Commune d'Alleins

Plan Local d'Urbanisme (PLU)

Modification simplifiée n°2

Notice de Présentation

Extrait du zonage du PLU en vigueur

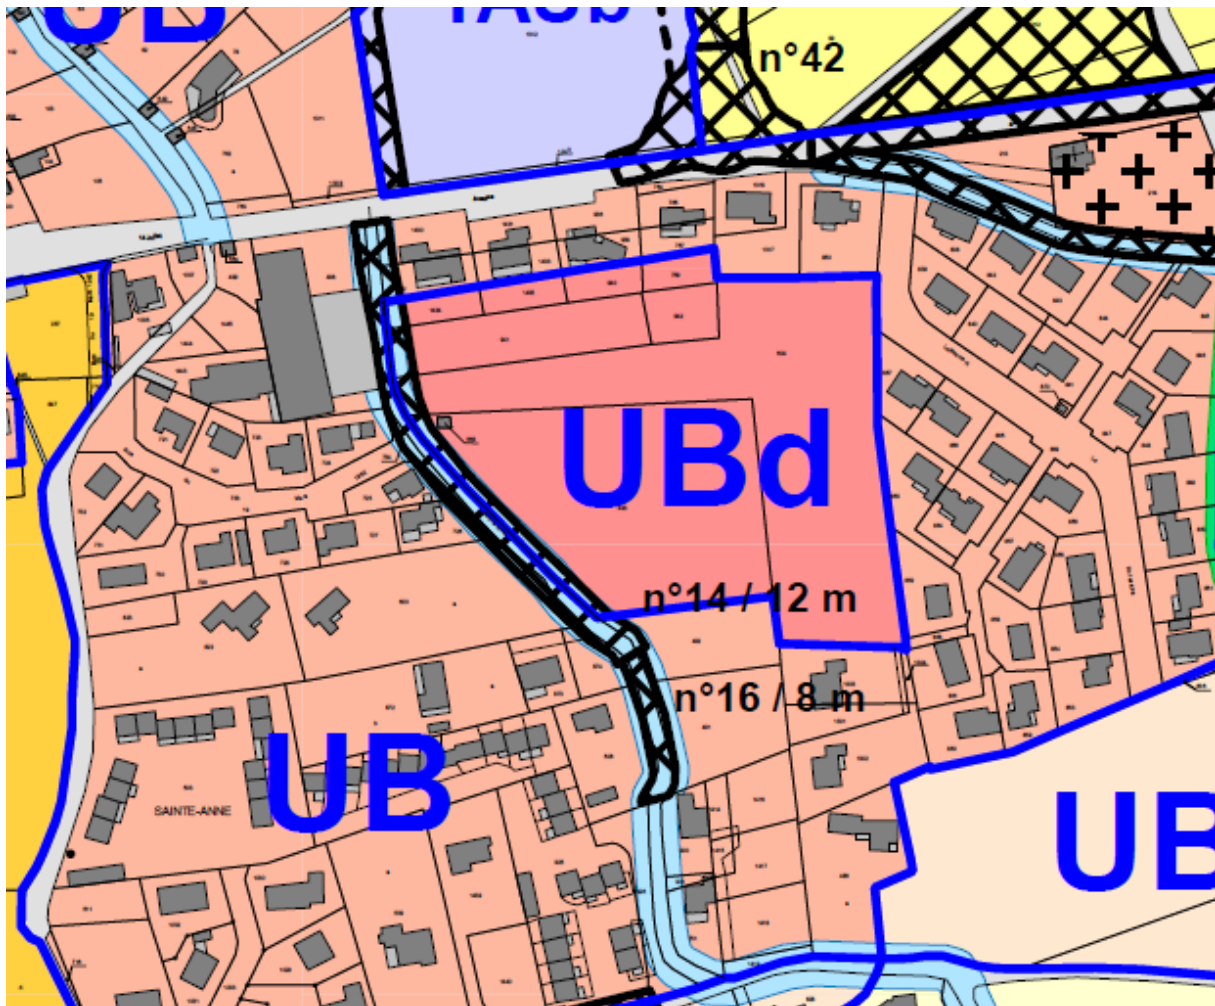
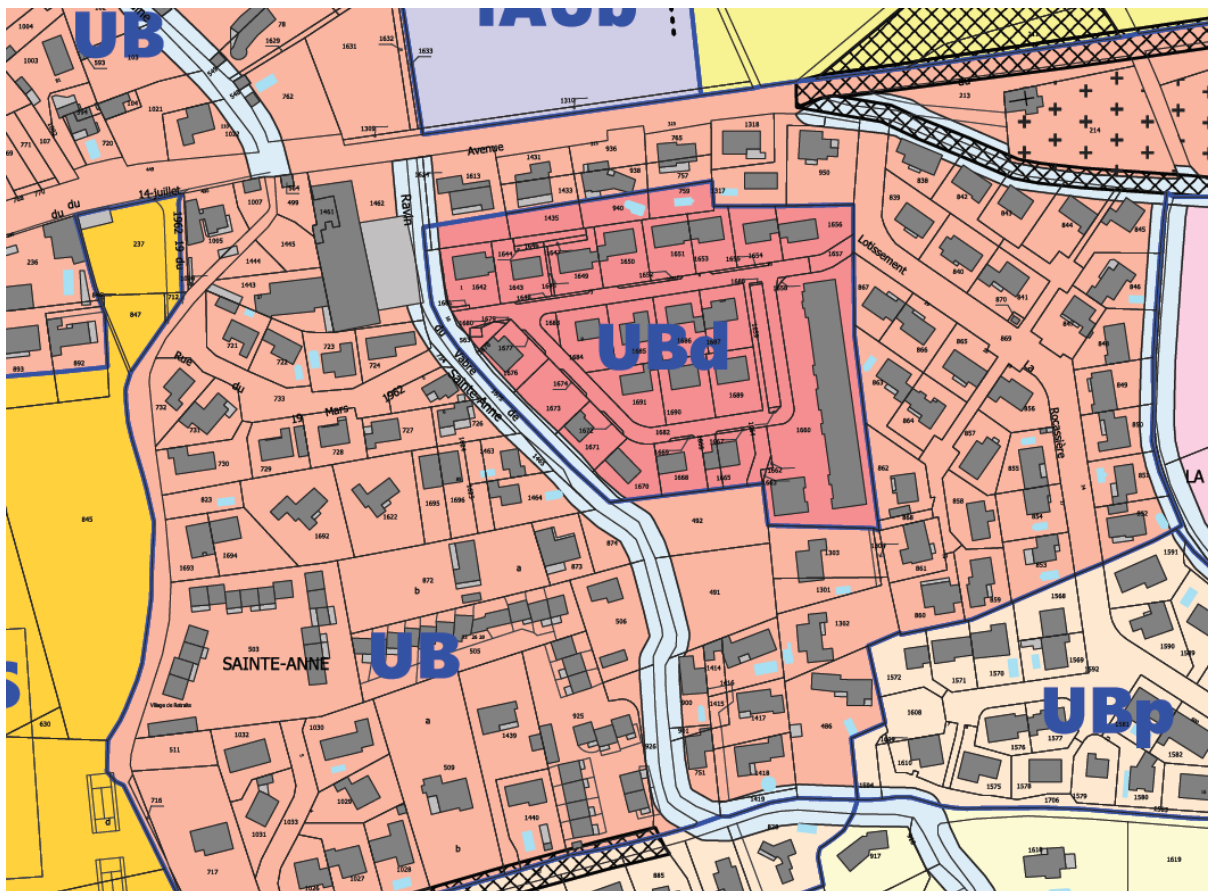
- L'ER n°14 a pour objet : « Aménagement de voie de desserte au Vabre Saint-Anne ».
- L'ER n°16 a pour objet : « Aménagement d'un cheminement piétonnier le long du Vabre Saint-Anne ».

Les aménagements relatifs au chemin du Vabre Saint-Anne ont été réalisés. Ainsi, il convient de supprimer ces deux ER.

Le zonage et la liste des Emplacements Réservés ont été modifiés.

Extrait du zonage PLU modifié

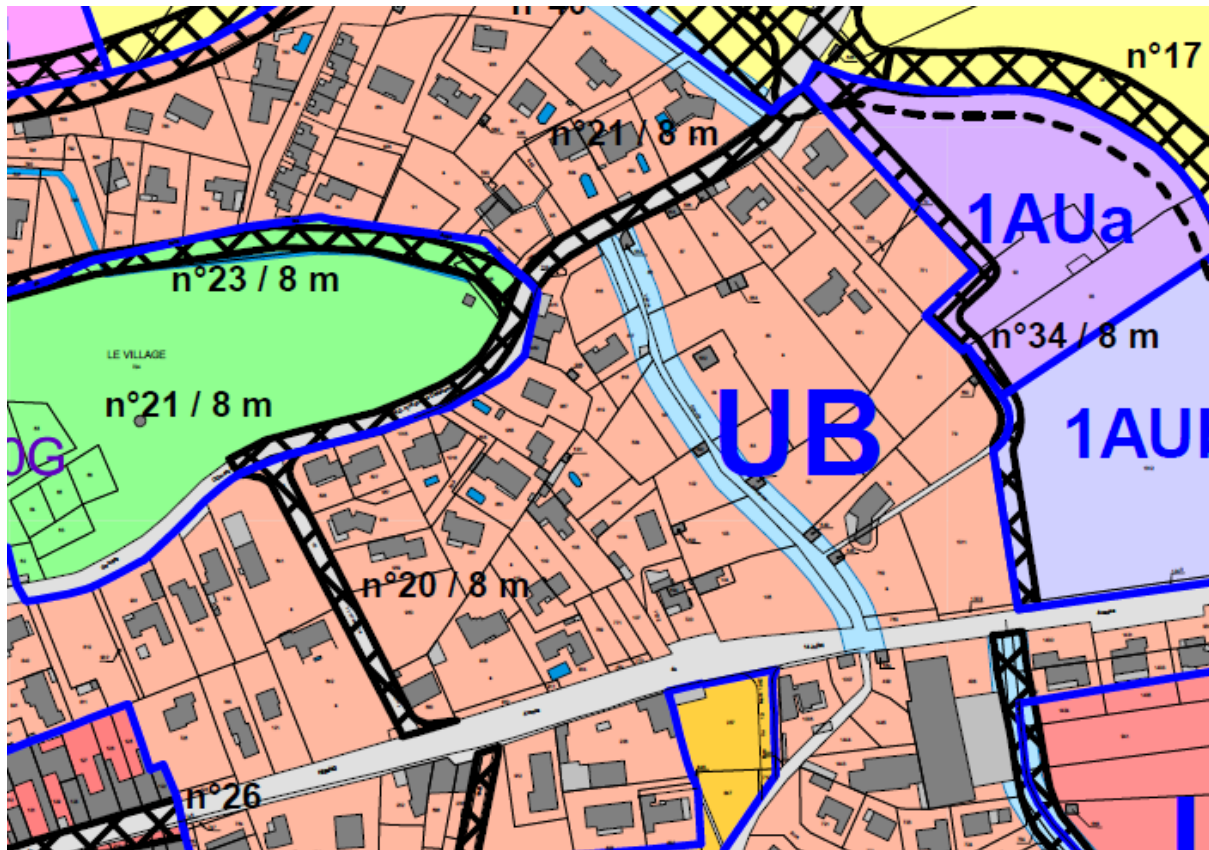
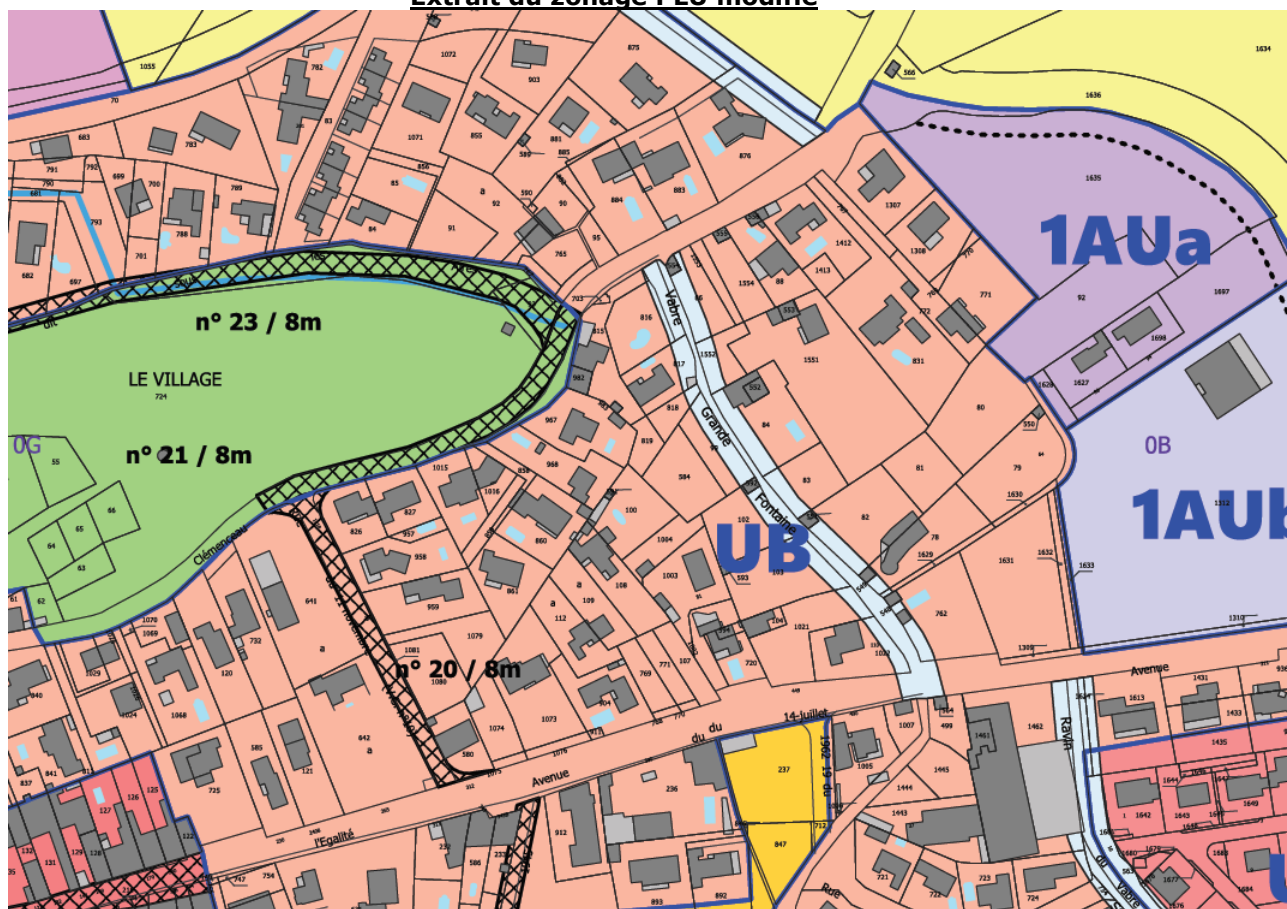
L'ER n°21, au bénéfice de la commune, a pour objet « Aménagement de l'Avenue Georges Clemenceau ». L'aménagement de l'Avenue a en partie été réalisé. Ainsi, il convient de supprimer une partie de cet ER.

Le zonage et la liste des Emplacements Réservés ont été modifiés.
